Samrådsredogörelse för del av Ubbarp 8:16 m.fl. ”Lövåsen västra”

Dnr: 2022/510

Datum: 2024-11-21

Ulricehamns kommun, Västra Götalands län

Bild 5. Skiss Privatperson 6

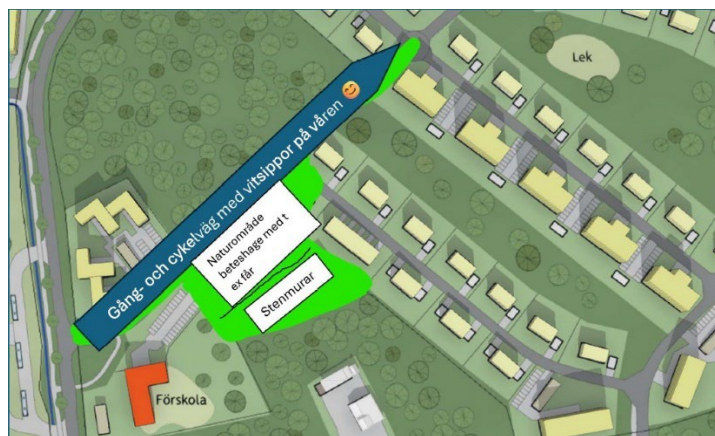
Som synpunkt på genomfartsgata förslås enligt nedan i bild ett alternativ som skulle ge ett säkert, tryggt, trivsamt och miljövänligt sätt för barn och vuxna samt hundar att röra sig i området. Det skulle motivera boenden att förflytta sig mellan områdena även till området med handel på ett miljövänligt sätt.

Barn kan få en fin start på dagen med en promenad/cykeltur och givetvis även de som skall ta sig till arbete eller busshållplats.

Detta naturstråk kan ses som fortsättning på kopplingen Borgmästarehagen med det nya bostadsområdet och skolan.

Kommentar: *Noteras. Detaljplaneprocessen syftar till att utreda och planera för en utveckling som inte äventyrar människors hälsa och säkerhet. Med genomförda utredningar och på sättet detaljplanen reglerar kommande utveckling bedömer Ulricehamns kommun att miljö kvalitetsnormerna för luft klaras även för kommande situation inom planområdet.*

Planerade gång- och cykelvägar kommer innebära gena och säkra vägar för barn och ungdomar att ta sig till och från den nya skolan men även inom området i stort. Efter ett genomförande kommer området ha ett vägnät för gång- och cykeltrafik som kopplar samman området med målpunkter utanför planområdet.
